SUMILLA : APELACIÓN.

Referencia : Resolución Directoral N° 826-2012-DGPC-VMPCIC/MC.

Informe: **Verificación estructural del vano de acceso del recinto 2, sector II, sub-sector E, unidad 03 del sector urbano de la ciudadela inca de Machu Picchu, Cusco.**

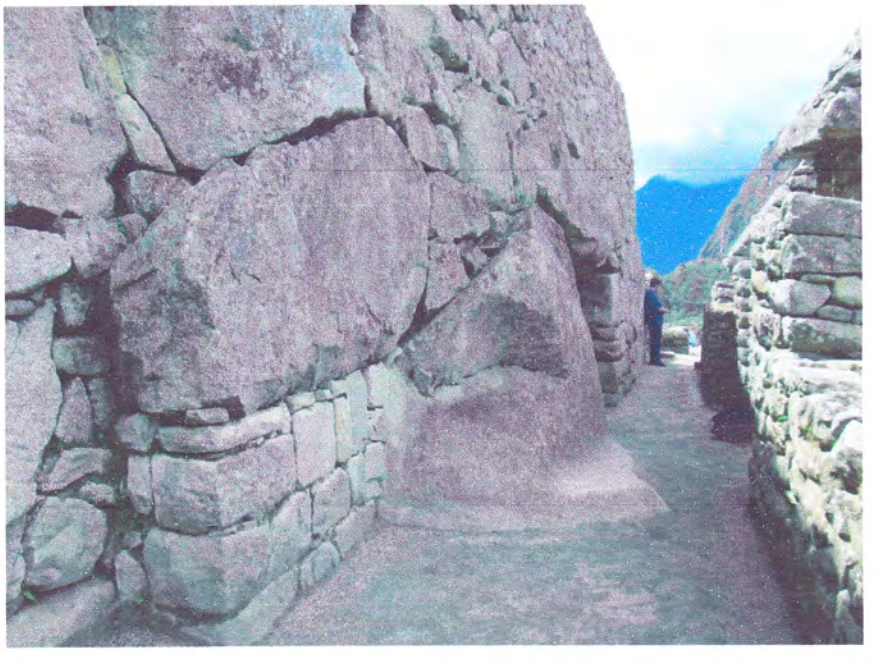
3. En el lado derecho el dintel está apoyado sobre piedras pequeñas que se asientan sobre una roca que también aflora del sub-suelo. El aparejo formado por piedras delante de la roca de soporte no tiene función estructural. Tal como se aprecia en la fotografía adjunta.

6. Se ha podido apreciar que las piedras que cierran el vano, especialmente las ubicadas en la parte central del mismo, no soportan carga alguna, ni la del dintel ni cargas del terreno ubicado encima del mismo; ya que dichas piedras están sueltas e incluso se pueden retirar manualmente.

7. El muro de albañilería de piedra, del cual forma parte el dintel, **no conforma un muro de contención propiamente dicho**. Más bien **es un muro de albañilería de piedra conformado sobre rocas que afloran naturalmente del subsuelo**; para formar una pared de una edificación. Por lo tanto **dicho vano no es parte de un muro de contención**.

- El muro de la edificación denominada recinto 2, sector II, sub-sector E, unidad 03 del sector urbano de la ciudadela de Machupicchu, donde se ubica el vano, objeto de este informe, actualmente no presenta problemas de inestabilidad estructural. El vano conformado en este muro es una puerta de entrada tapiada hacia un recinto ubicado detrás de este.

- Las piedras que cierran el vano, apiladas sin elementos de adherencia entre ellas, pueden retirarse sin afectar la estabilidad estructural del muro. Sin embargo, pueden utilizarse elementos de soporte para asegurar el dintel, como entibados de madera o metal; u otras estructuras de apuntalamiento, diseñadas para soportar la carga de 20 Ton de la piedra que funciona como dintel del vano.

- La carga del suelo ubicado en la parte superior del recinto se apoya sobre las rocas naturales que afloran sobre la superficie del terreno.
- Asegurando la estabilidad del dintel del vano no existe posibilidad de alterar el equilibrio estructural del recinto ubicado encima del mismo.
